改善箇所説明図

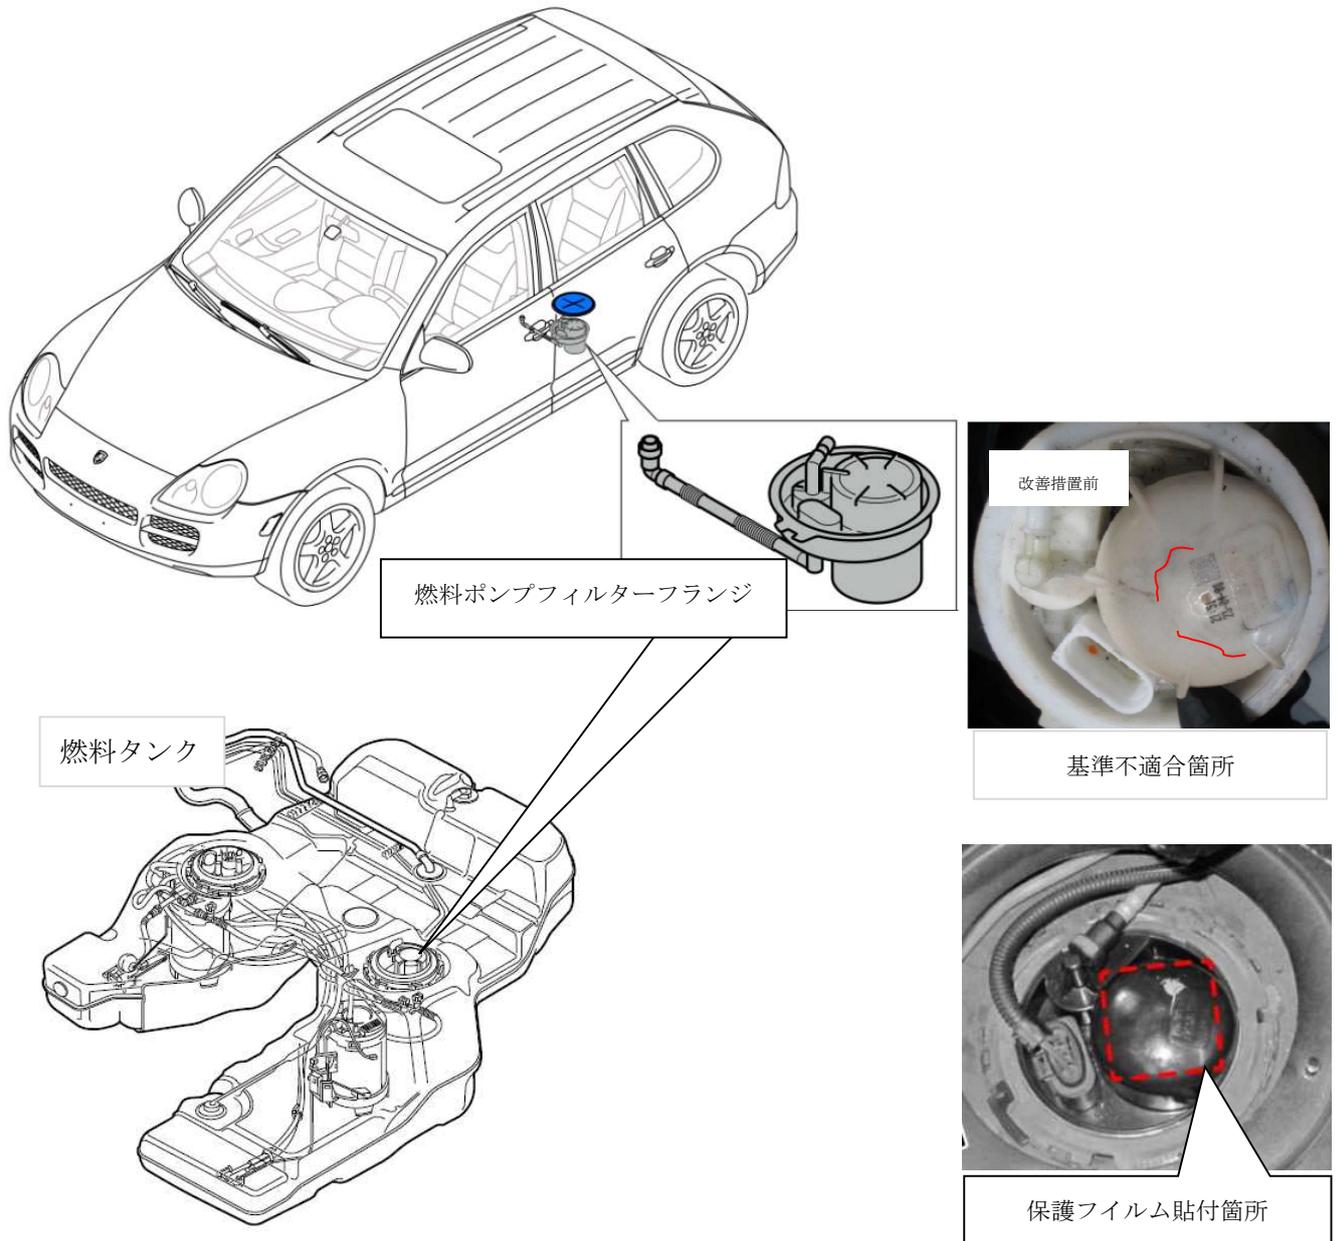
基準不適合発生箇所

燃料装置において、燃料ポンプフィルターフランジの取付位置が不適切なため、当該フランジ部が雨水等の被水により劣化することがある。そのため、フランジ部の強度が低下し、そのままの状態で使用を続けると、燃料の圧力によりフランジ部に亀裂が生じ、亀裂部位から燃料が漏れるおそれがある。

改善措置の内容

全車両、燃料ポンプフィルターフランジを新品に交換し、保護フィルムを貼り付ける。

識別：改善済車両には車台番号打刻の右側に黄色ペイントを塗布する。
